Vysvětlení zadávací dokumentace č. 3

Zadavatel se nemůže vyjádřit k níže uvedeným dotazům. Má za to, že se nejedná o otázky k projektu „Instalace systému větrání s rekuperací ZŠ Horní Bečva“. Dotazy se neshodují se zveřejněnou projektovou dokumentací týkající se objektů C+D základní školy.

Dle výkresu: BudovaC-3.NP – návrh VZT je uvažováno se sáním a výfukem vzduchu přes fasádu – Přírodní a odvodní potrubí nad sebou.

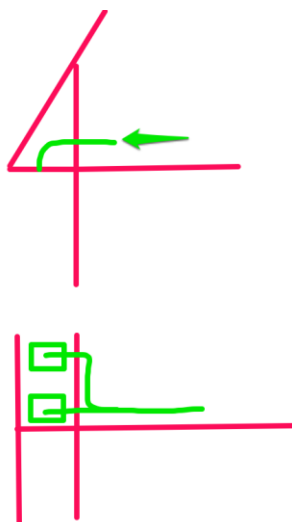
Při prohlídce místa plnění jsem si všiml že pro prostupy vzduchovodů není na fasádě místo.

Někde na úrovni podlahy 3.NP už začíná konstrukce a podbití střechy.

Přikládám i upřesňující obrázek.

Jak danou situaci řešit?

Toto se týká VZT jednotek č 06-07-08, u těchto může být žaluzie umístěna na podbití přesahu střechy. V tomto případě je možné použít žaluzie dodávané výrobcem nebo libovolné venkovní žaluzie určené pro montáž na strop tj s vhodným upevněním. Potrubí před vyústěním vést vedle sebe tj pro stěně uvnitř objektu a následně dopojit do podbití.
